Dodatek č. 5 ke Smlouvě o dílo

Projekt: SMART Muzeum HK

SEZNAM VYDANÝCH PROTOKOLU OZNÁMENÍ ZMĚNY

Stavba: Stavební úpravy objektu Gayerových kasáren vč. přístavby, Opletalova 334/2, Hradec Králové
 Objekt: D.1.1. ASR - NOVÝ STAV
 Objednatel: Královéhradecký kraj, Pivovarské náměstí 1245, 500 03 Hradec Králové
 Zhotovitel: Společnost BAK-GEOSAN, Žitenická 871/1, 190 00 Praha 9 - Prosek
 Místo: Hradec Králové

PROJEKČNÍ MÍSTNOST
TRASY KABELŮ

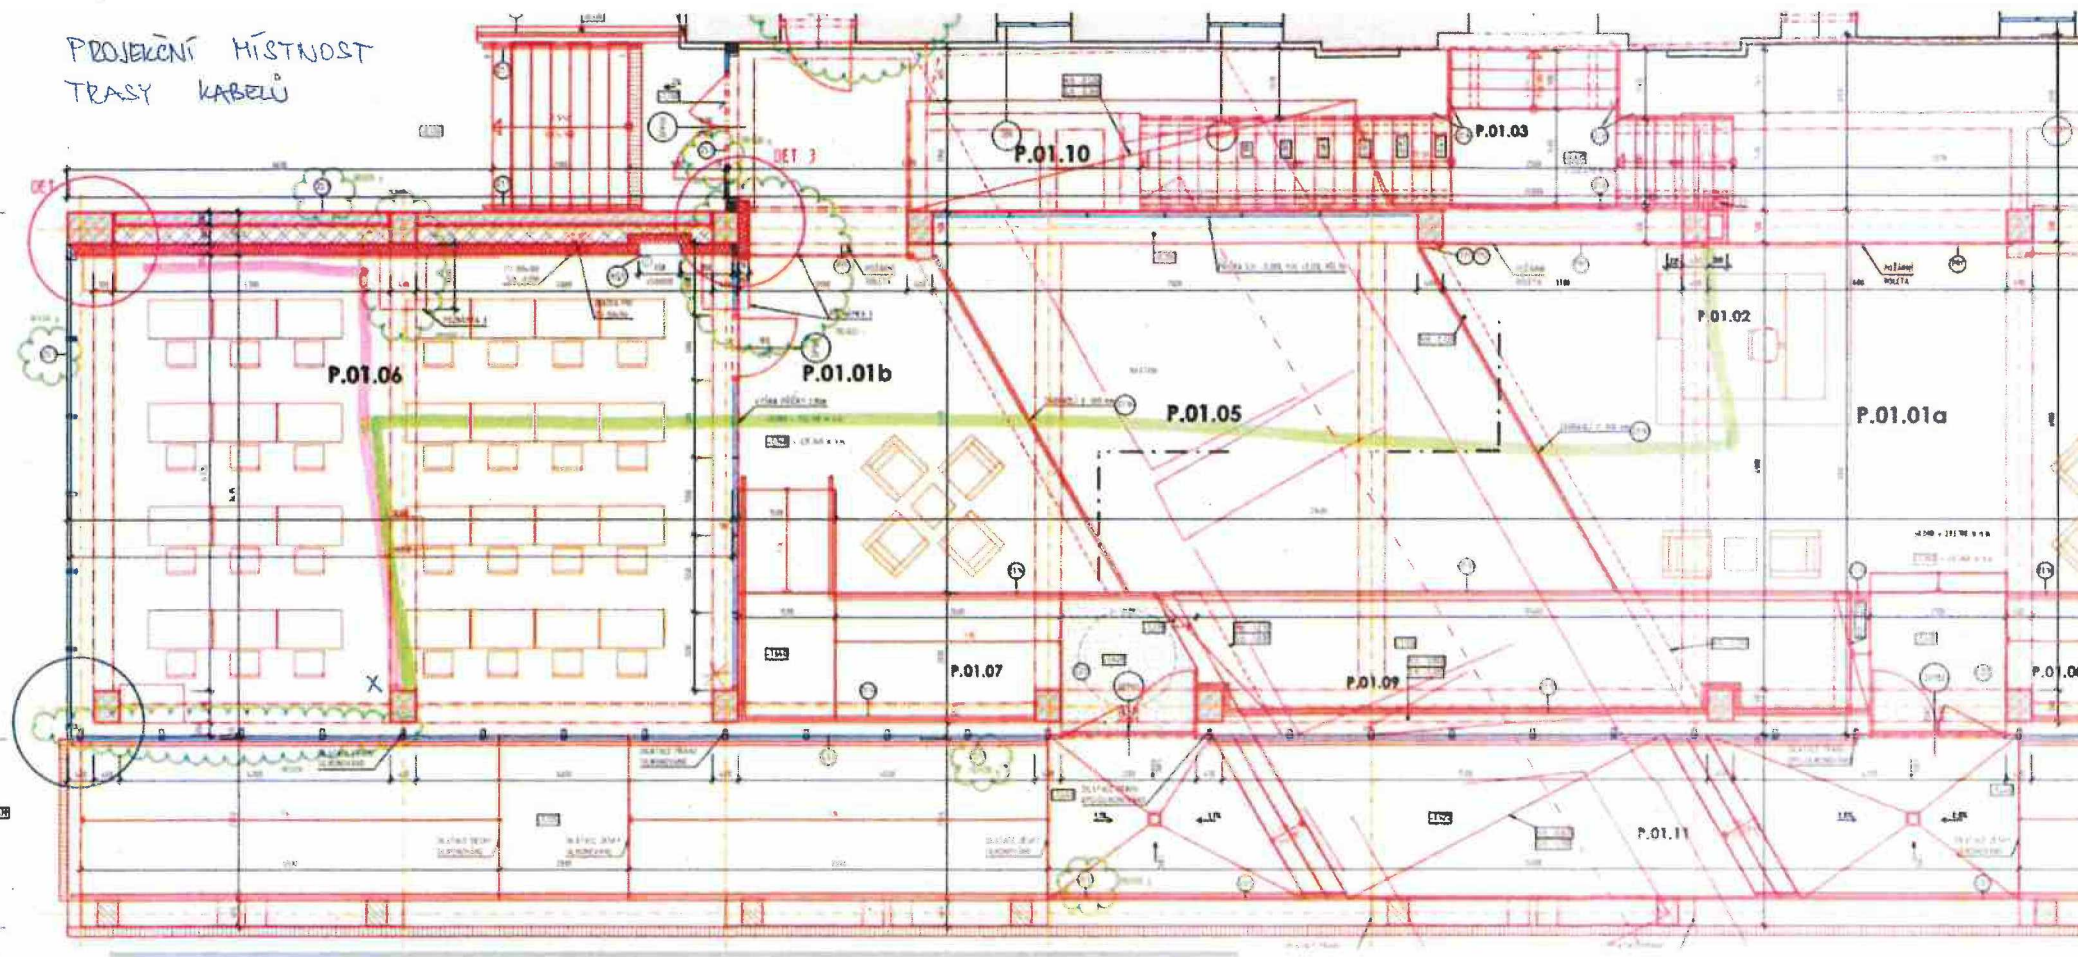
P.Č.	KCN	Kód položky	Popis	MJ	Množství celkem	Cena jednotková	Cena celkem	Cenová soustava	
		PSV	Práce a dodávky PSV				36 206,96		
			Zásuvky v projekční místnosti m. č. P.01.06				26 531,05		
13	741	741999113 SPC	D+M Datová zásuvka 2xRJ45 Cat 6a - Specifikace dle PD "včetně instalace, krabice, rámečku, Montáž do podlahové krabice" "m.č. P.01.06 dle výkresu č. 1.1.b.2.05_g_PUDORYS 1 PP PRÍSTAVBA - NOVÝ STAV - 841x1365"	kus	4,00	460,00	1 840,00	Dle SoD	
			"včetně montáže, zapojení, úložného materiálu "		4,00				
35	741	741999506 SPC	D+M Kabel UTP Cat 6a - Specifikace dle PD "včetně montáže, zapojení, úložného materiálu " "m.č. P.01.06 dle výkresu č. 1.1.b.2.05_g_PUDORYS 1 PP PRÍSTAVBA - NOVÝ STAV - 841x1365"	m	347,00	28,80	9 993,60	Dle SoD	
		ZL 77 01	Náplň datového rozvaděče a ukončení kabelu UTP "včetně montáže, zapojení, úložného materiálu "	m	8,00	419,06	3 352,49	Cena v místě a čase obvyklá

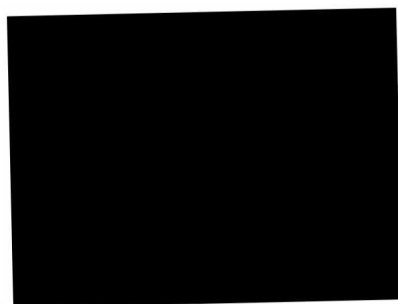
Stropy v 1.PP v lihových depozitářích budou mít SDK podhled s PO 45 min.

Strop nad depozitářem nábytku (tj nad 1.PP) bude mít spodní pásnice válcovaných nosníků obloženy ORDEXALEM s PO 30 min.

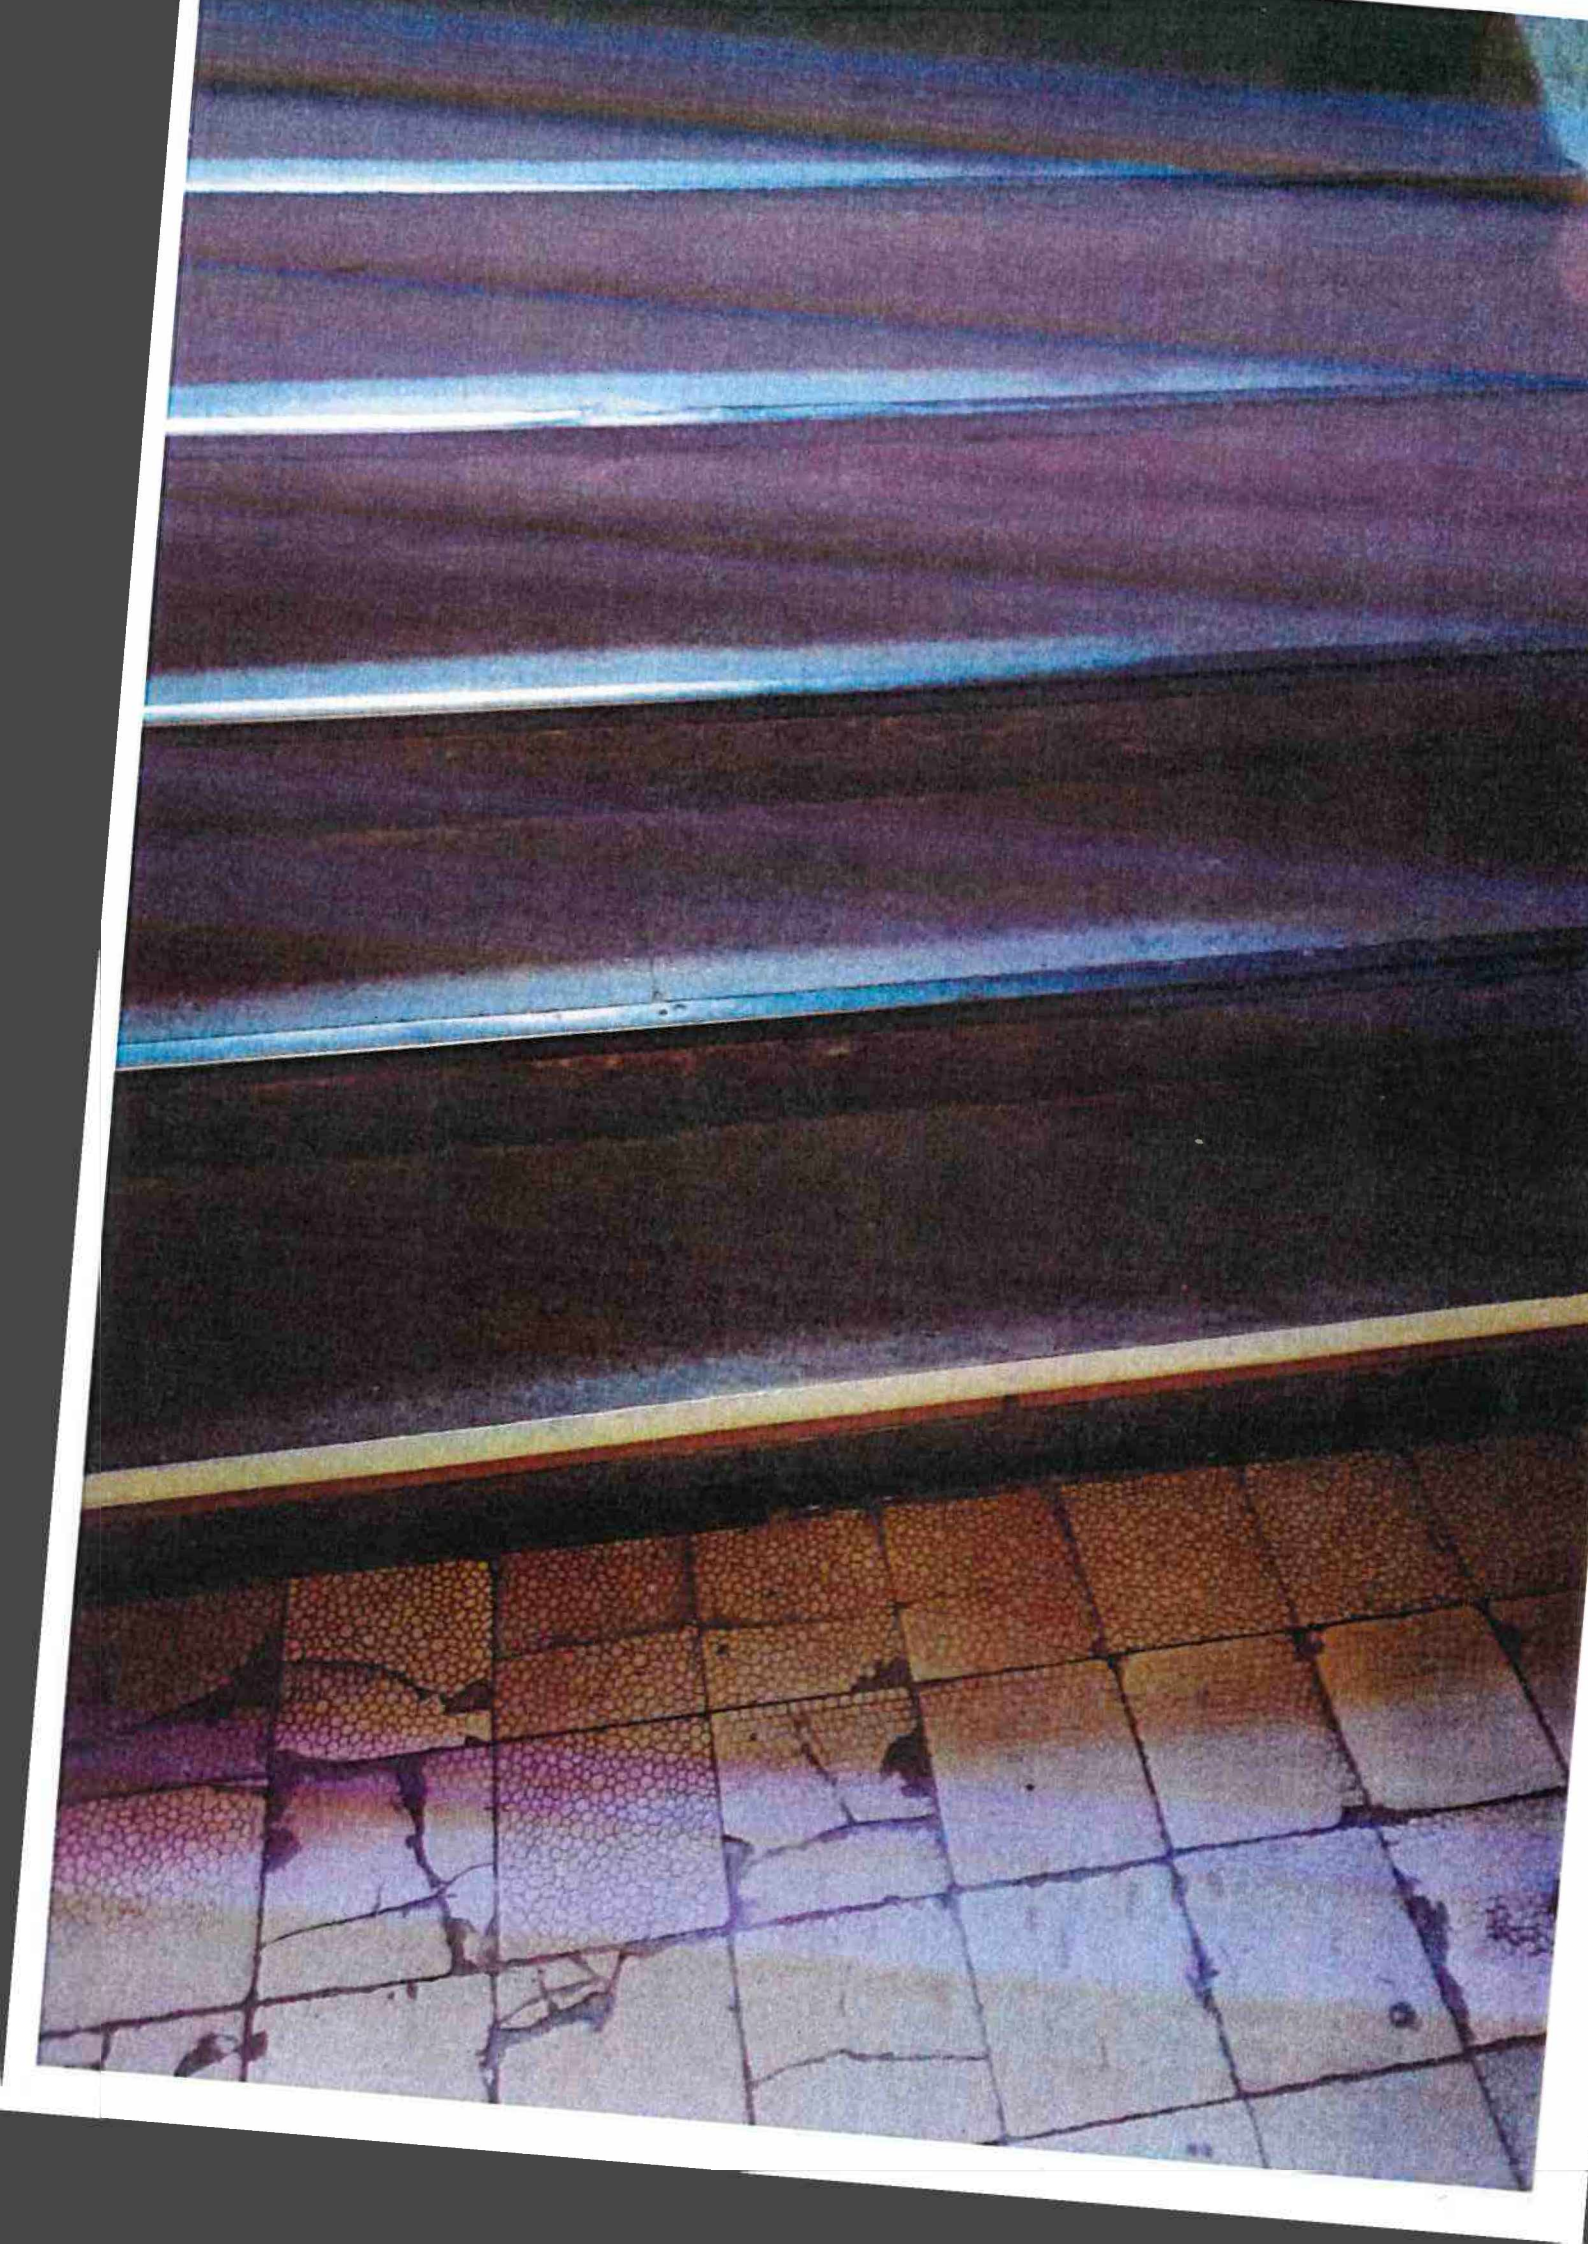
PROSTOR MEZI HORNÍ PŘÍRUBOU
A SCHOD. STUPNÍ VYKLÍNOVAT,
VYPLNIT BETONEM A ZDIVEM Z CP

P8-200/150
PŘIVAŘIT K HORNÍ PŘÍRUBĚ
NOSNÍKU

M10-150
VLEPIT DO OSY SCHODIŠŤOVÉHO
STUPNĚ DO HLoubKY 100 mm
NAPŘ. TMELEM FISCHER FIS-V
